東海第二発電所  
隣接事業所の敷地に係る対応について  
(審査会合における指摘事項への回答他)

平成29年10月11日  
日本原子力発電株式会社

# 1. 外部火災 (1/9)

## (1) 指摘事項

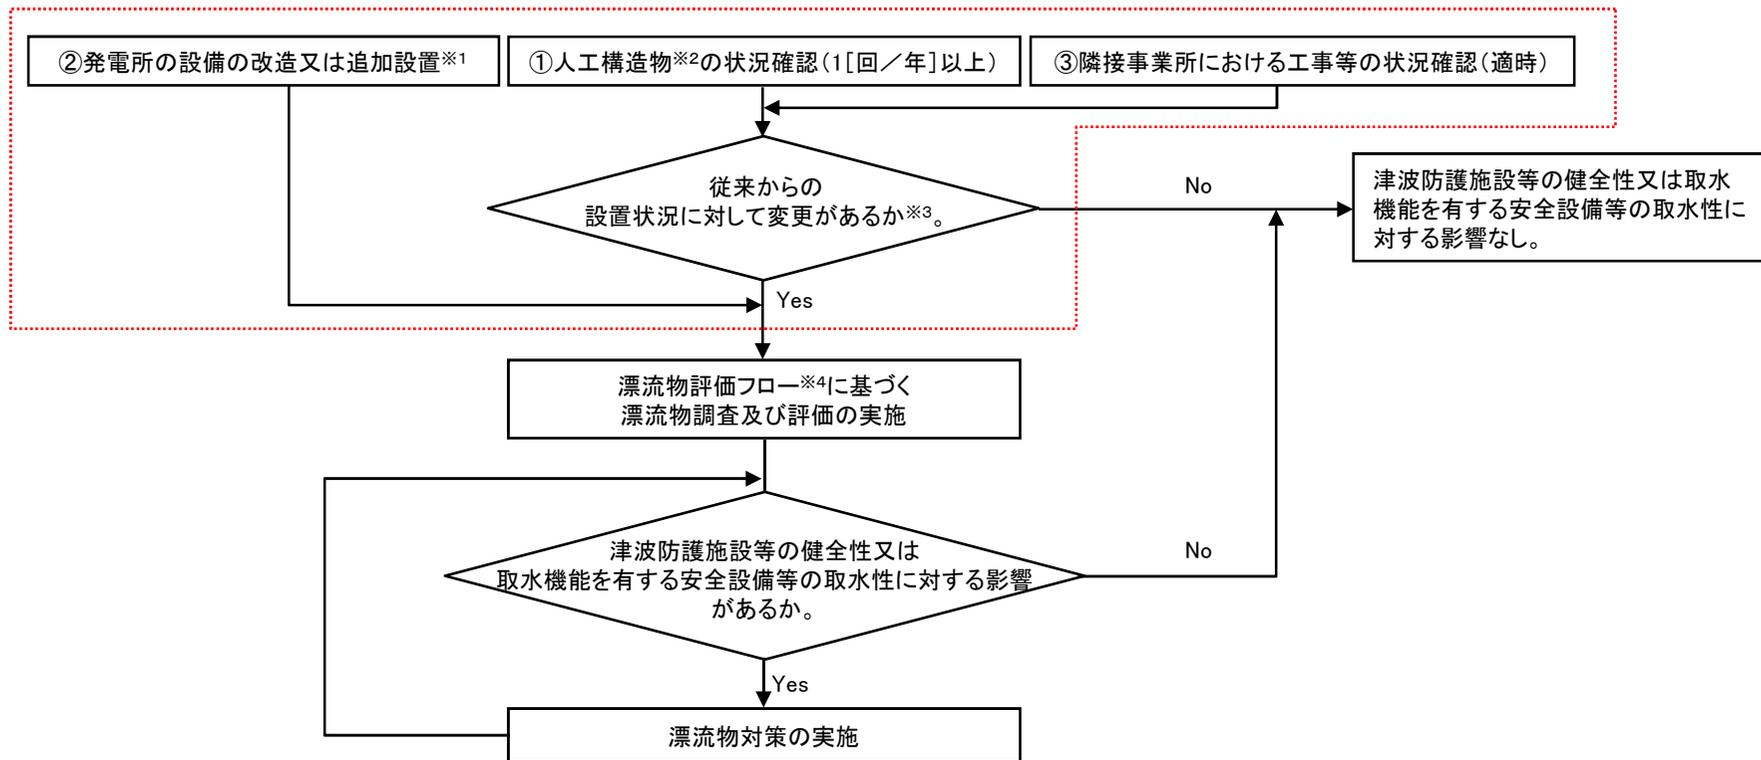
漂流物の定期的な調査について隣接事業所から仮設物(クレーン等)の情報を入手できることを示すこと。

指摘事項を踏まえ、これまでの情報共有手段に加え、隣接事業所において工事等により設置されうる仮設物等の情報についても入手できるしくみを構築し、継続的な漂流物評価フローに反映する。

なお、隣接事業所において工事等により設置されうる仮設物等が仮に漂流したとしても、敷地側面南側エリアにおいては、津波は防潮堤に沿うように概ね軸方向に遡上することから、漂流物が防潮堤に衝突した場合を想定しても、影響は小さいものと考えられる。
